Oggetto: [ID_VIP 5084] Porto Torres (SS) – Parco eolico ricadente nel Comune di Porto Torres composto da n° 6 aerogeneratori di taglia 5,67MW cadauno, da ubicarsi dell'area industriale di Porto Torres, di potenza nominale pari a 34MW

Integrazioni Volontarie

Studio di Impatto Ambientale ENI PROGETTO ITALIA IMPIANTO EOLICO PORTO TORRES (34 MWp)

Risposta alla Richiesta di Integrazioni della Regione Sardegna - Assessorato della Difesa dell'Ambiente di cui alla Nota Prot. N. 8530 del 28/04/2020

Figura 9: Ipotesi layout alternativa ragionevole

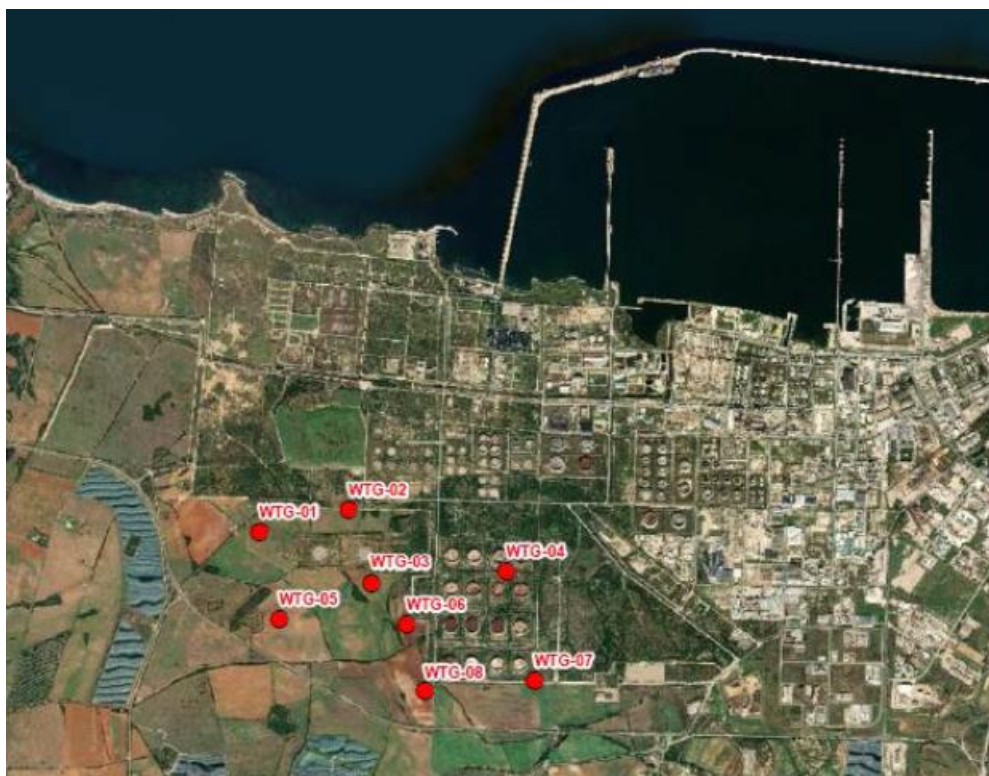
- l'alternativa zero, citata nel quesito al Punto 12, prevede di non realizzare l'impianto eolico, mantenendo inalterata la configurazione dell'area industriale, dove è già stato realizzato un impianto fotovoltaico, nelle aree evidenziate in rosso nella figura in calce. Si specifica dunque che l'alternativa zero non riguarda la realizzazione di un nuovo impianto fotovoltaico sull'area dedicata al parco eolico;

- una ragionevole alternativa di progetto, riportata al § 2.2 del SIA ed evidenziata in calce, prevedeva un layout costituito da 8 aerogeneratori (figura 2.1 del SIA – EIA Report Premessa) per una potenza unitaria pari a 3,5 MW, altezza hub 81 m e diametro rotore pari a 140 m (altezza totale 150 m), che garantisce comunque una potenza nominale complessiva di impianto comparabile.

Premesso che la suddetta soluzione è stata scartata per le valutazioni tecniche e localizzative più generali già riportate al § 2.2 del SIA, la stessa è stata successivamente oggetto di approfondite analisi semi-quantitative, al fine di valutare eventuali differenze con la soluzione prescelta, in termini di impatto ambientale.

Figura 10 Individuazione area di cantiere dell'impianto eolico

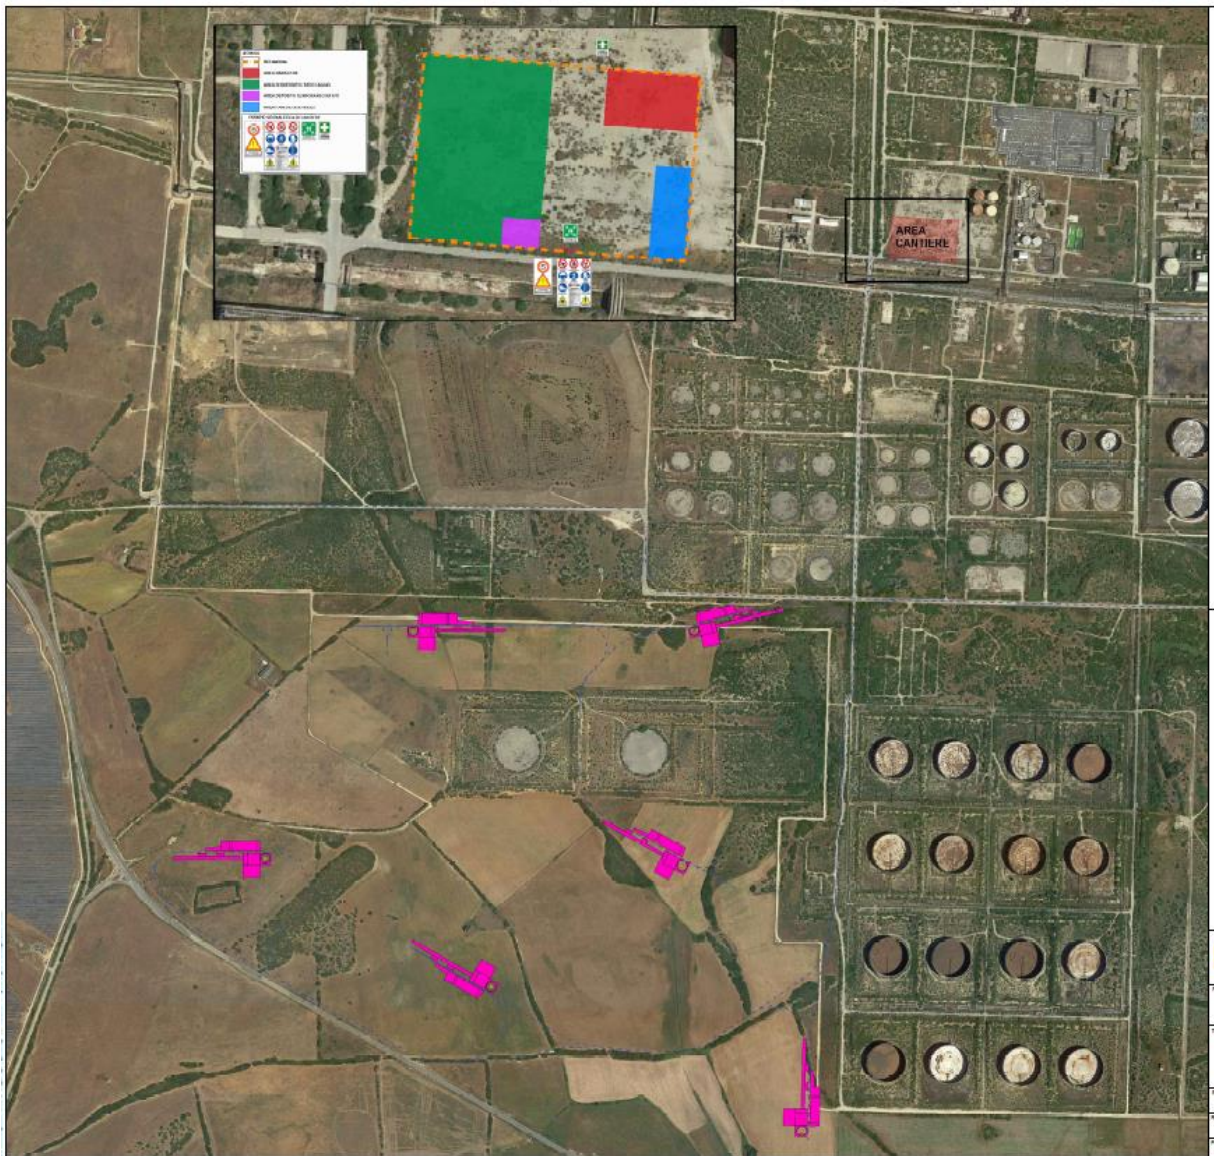
- a) *Analisi degli impatti significativi dell'area di cantiere, dei percorsi stradali e dei cavidotti di connessione sul fattore ambientale del patrimonio culturale (archeologia) - Modifica della relazione archeologica*

Si fa altresì presente, in questa sede, che l'area in cui verrà allestito il cantiere per la realizzazione dell'impianto eolico in progetto, identificata nella successiva figura, coincide con l'area adibita a cantiere durante le attività di realizzazione del vicino impianto fotovoltaico di proprietà della stessa Eni New Energy.

Tali aree, già oggetto di lavorazioni per sedi cantieristiche, insieme alle altre aree in cui insistono strutture industriali in uso o dismesse (capannoni, tubazioni di varia natura, vasche etc.) ed ai percorsi di cavidotto passanti per le strade asfaltate di percorrenza interna del cantiere, non sono state analizzate durante il sopralluogo ricognitivo effettuato dall'archeologa, Dott.ssa Maria Antonietta Tadeu. Questi contesti, infatti, risultano completamente rimaneggiati e non darebbero nessun contributo alla valutazione complessiva dell'interesse archeologico.

Tavola: 1 ALLEGATO 2 – Tavola delle interferenze tra il progetto e la fascia di rispetto del Nuraghe Ferrali identificata durante il rilievo del 28/08/2020

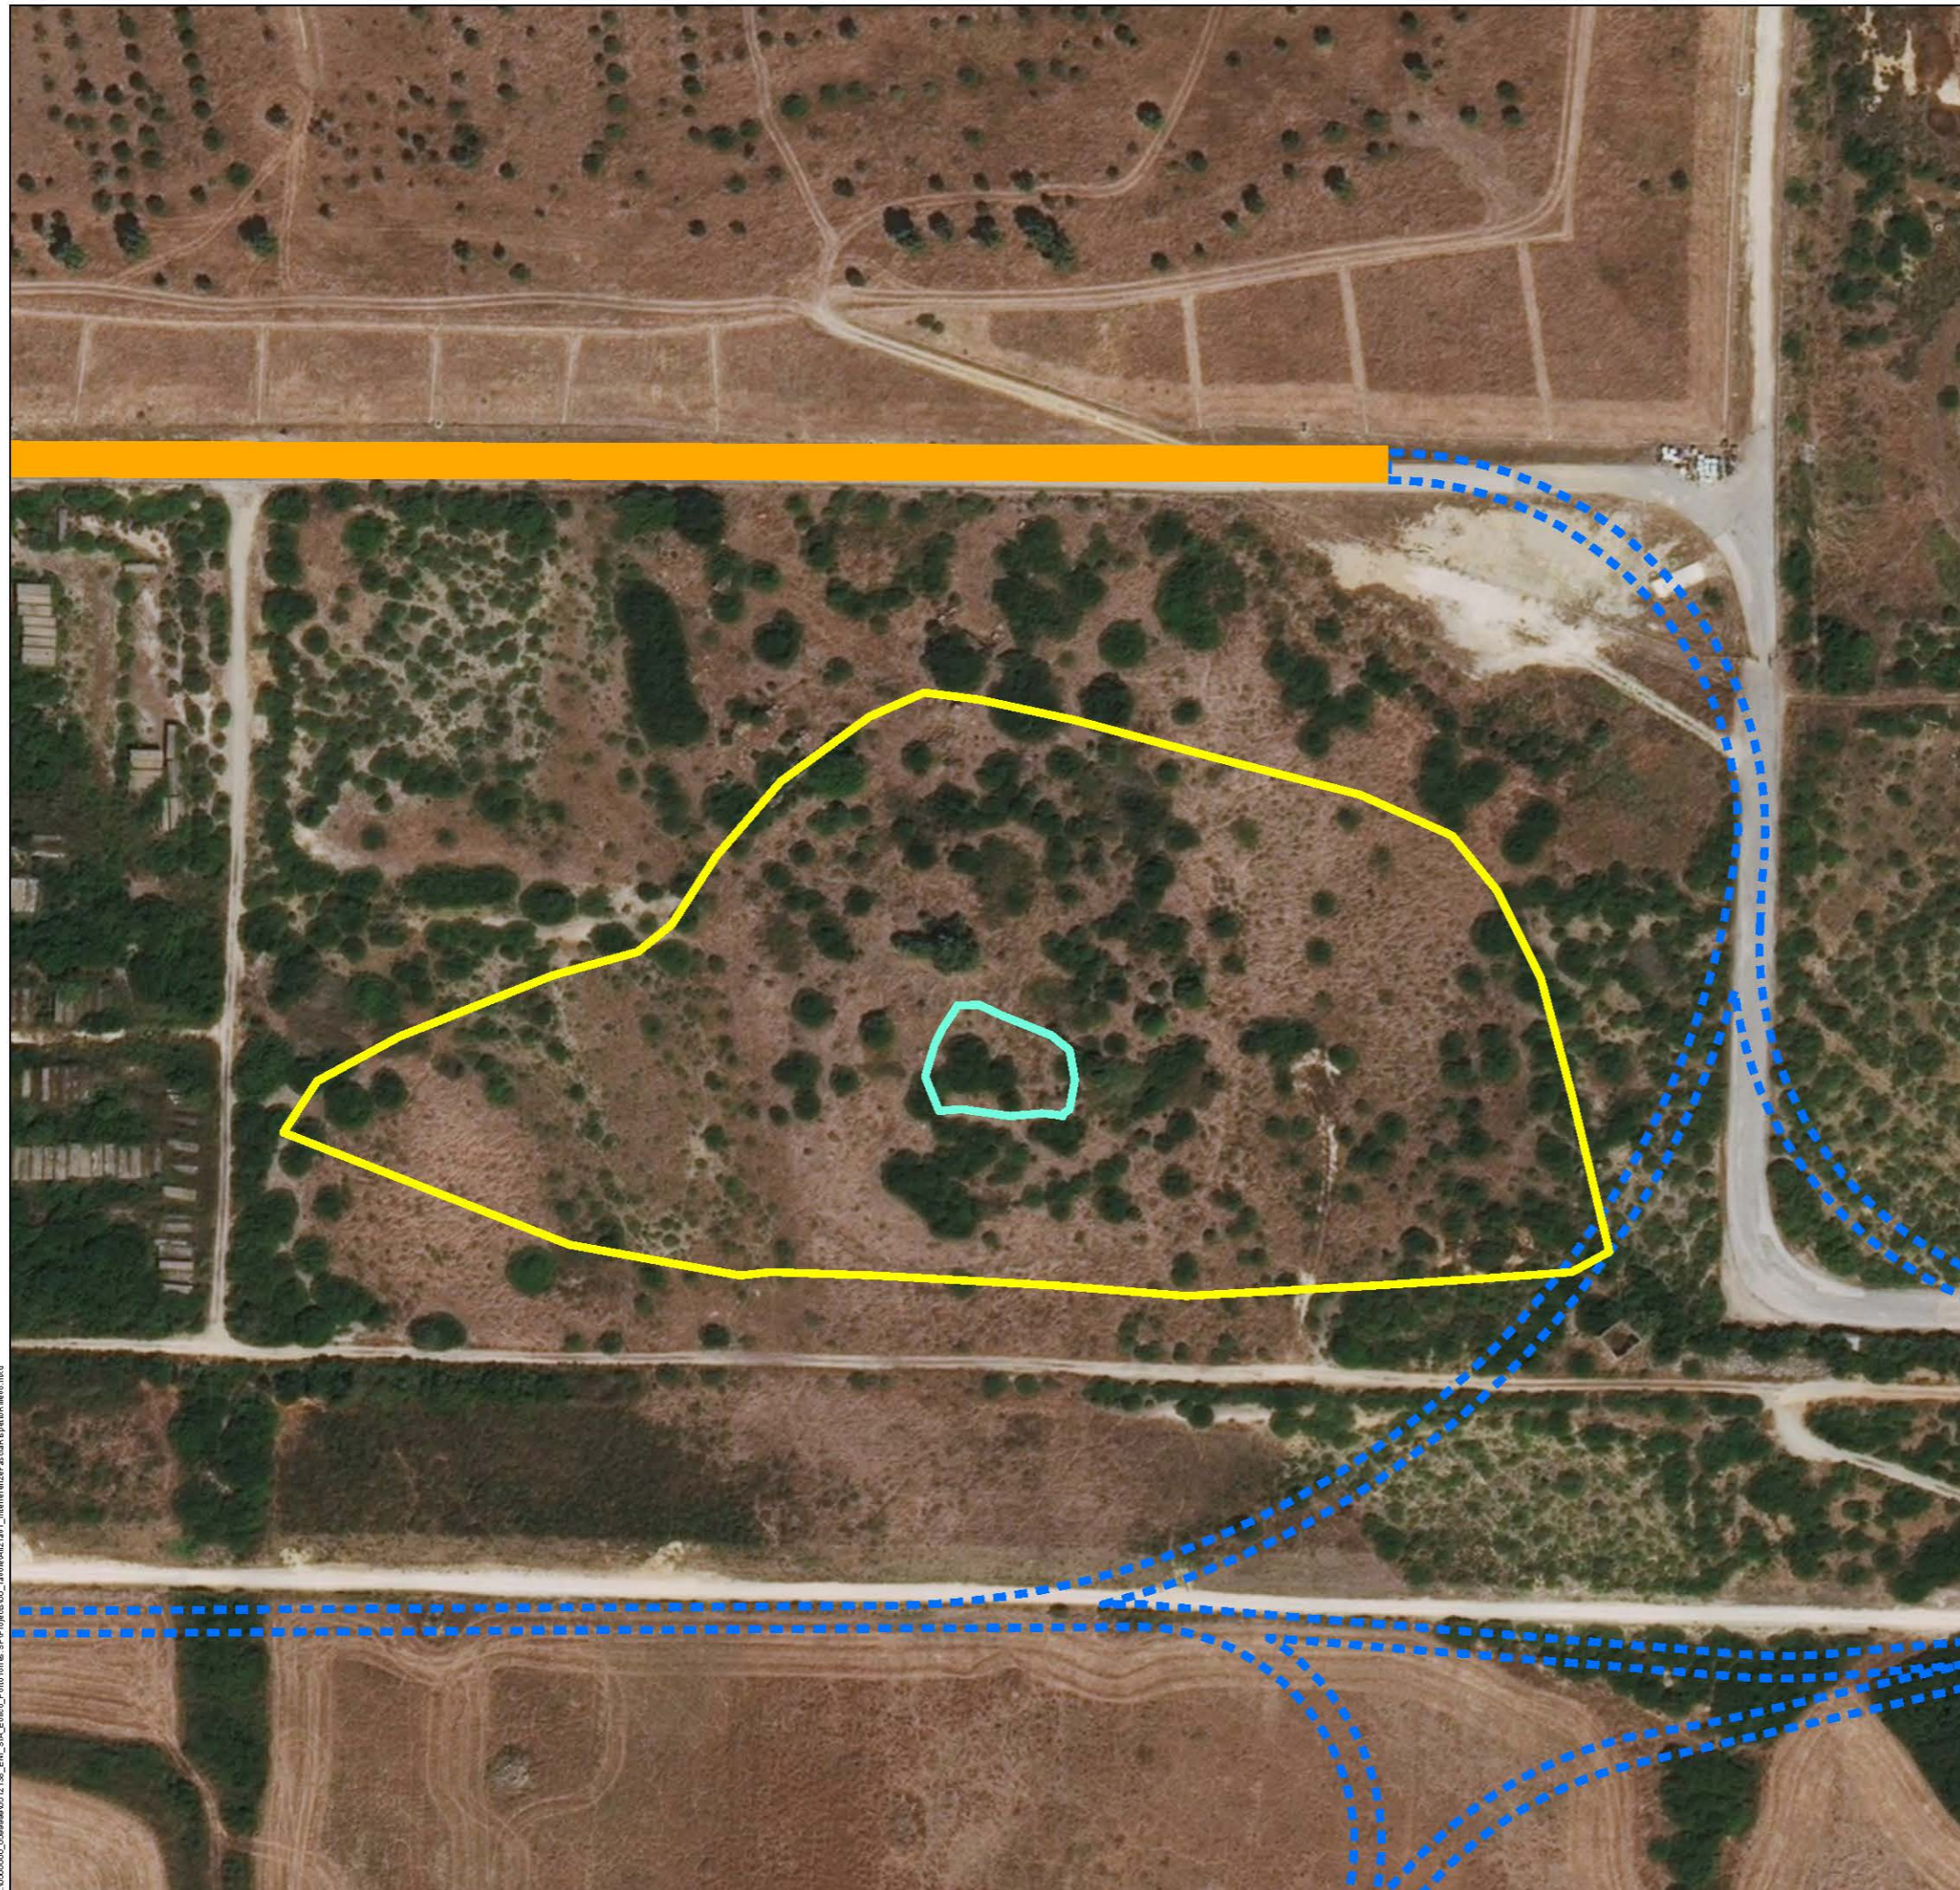
"8. Bene paesaggistico tipizzato e individuato "Nuraghe Ferrali" (PPR - ID 4177): si chiede di produrre un elaborato cartografico di dettaglio (in scala 1:200 almeno; cfr., quale modello, gli elaborati "Planimetria degli scavi, degli sbancamenti e dei rinterri (Keyplan su ortofoto)" e "Planimetria Generale di Impianto - Quadrante 23") con il quale, rappresentando il predetto bene paesaggistico e le relative fasce/zone di cui al punto 7 del presente elenco (compresa la relativa area dichiarata ad alto grado di rischio archeologico), siano riprodotte tutte le opere e le strutture (comprese quelle di cantiere o connesse) ivi ricadenti e previste per la realizzazione dell'impianto eolico (per esempio: viabilità di cantiere e definitiva; cavidotti di connessione elettrica; fasce DP A-Distanza di prima approssimazione dei cavidotti; ecc.). Si deve verificare, anche, la fattibilità di escludere la realizzazione di qualsivoglia opera nel relativo intorno, come dichiarato ad alto grado di rischio archeologico nella Relazione archeologica (cfr. SIA - Allegato 10 - Valutazione Preventiva di Interesse Archeologico - pp. 31-32 -, e suo Allegato 1, Carta del potenziale archeologico). Inoltre, si devono produrre specifici fotoinserimenti delle suddette opere da e verso il bene paesaggistico sopra indicato, comprendendo anche gli aerogeneratori WTG-03 e WTG-05."

Si rimanda alle tavole in **All. 2** ed **All. 3** al presente documento, che riportano uno stralcio della planimetria di progetto (per il progetto complessivo si veda il documento "Inquadramento impianto eolico su ortofoto", documento di Progetto n. SY2400FGDG00140) ed evidenziano l'unica, minima, interferenza esistente tra le fasce di rispetto del Nuraghe Ferrali ed un tratto limitato di viabilità di progetto. Si fa presente che sono state considerate sia la fascia di rispetto del Nuraghe Ferrali riportata nel PUC (Tavola in **All. 3**), nella Tavola SC.A.07a_3, che la più recente fascia di rispetto identificata dalla Dott.ssa Tadeu durante il rilievo del 28 agosto 2020 (Tavola in **All. 2**).
